日本原燃株式会社	
資料番号	共通 08-2 R <u>2</u>
提出年月日	令和 5 年 <u>3</u> 月 <u>20</u> 日

設工認に係る補足説明資料

第 2 回申請の申請書の構成

(MOX 燃料加工施設)

第 2.5.4.4.15 図
核燃料物質の貯蔵施設
粉末一時保管設備の構造図
粉末一時保管装置グローブボックス-6
(PA0126-B-04706)

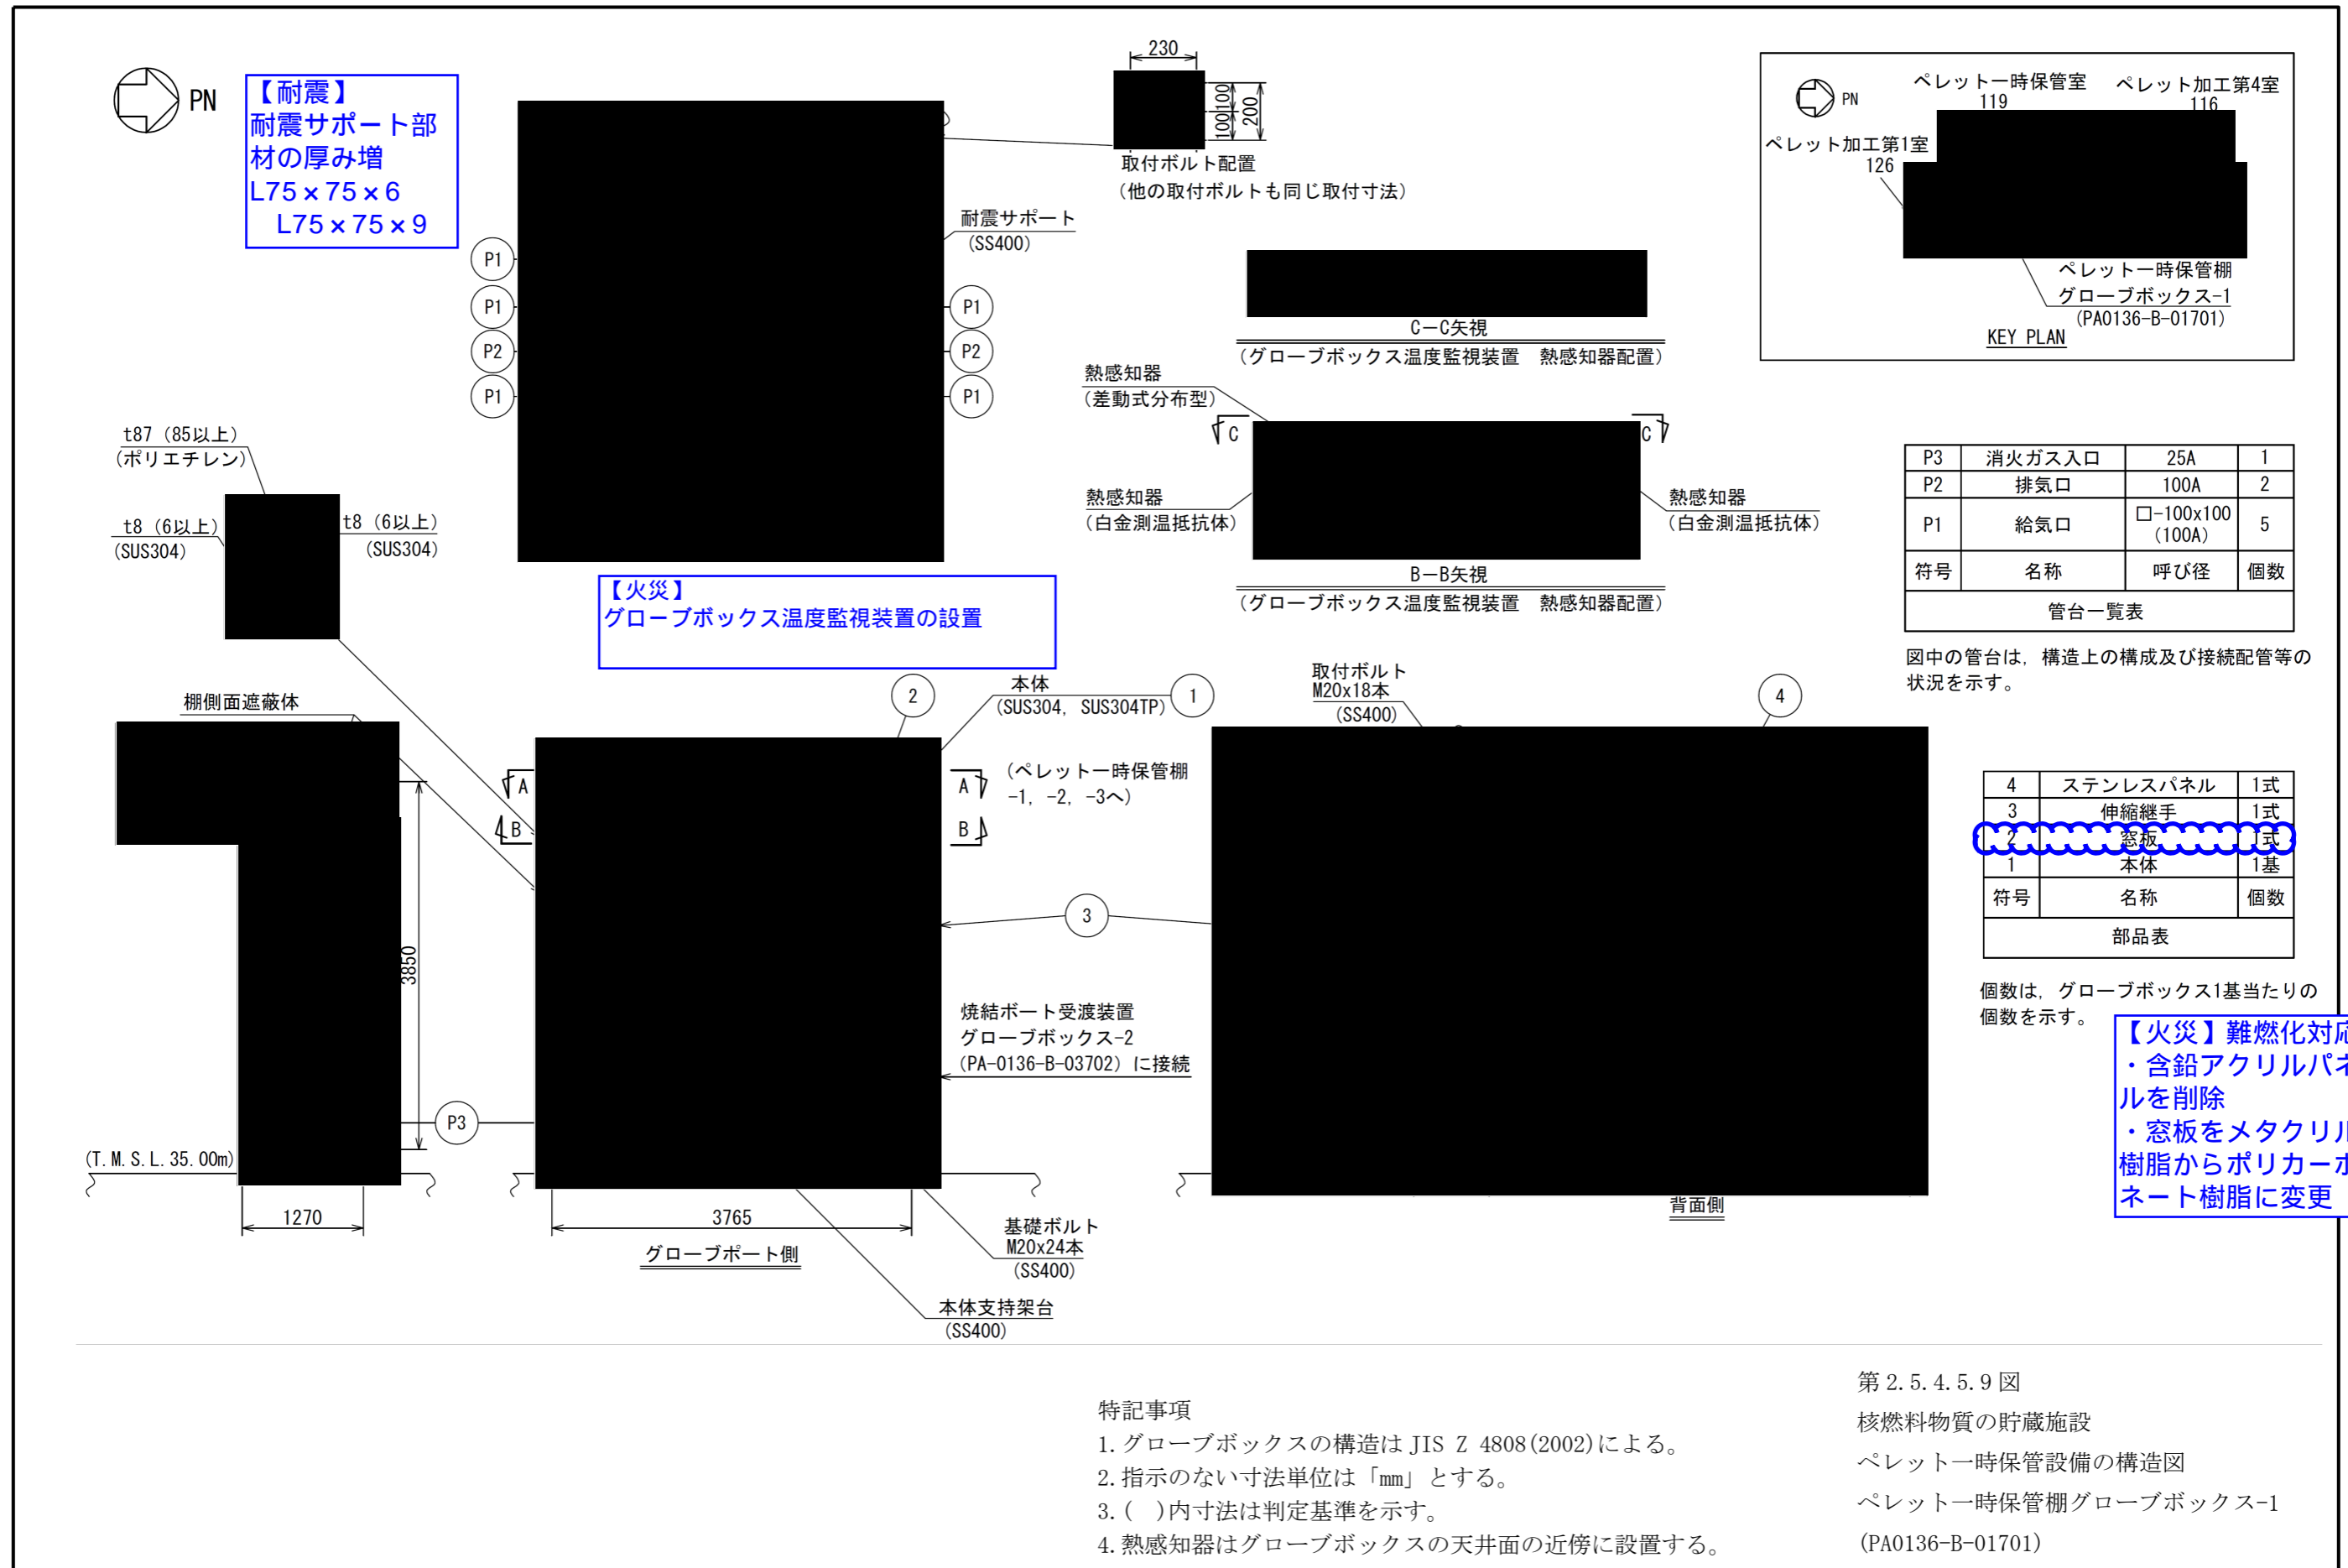
【耐震】
耐震サポート部材の
厚み増
L75×75×6
L75×75×9
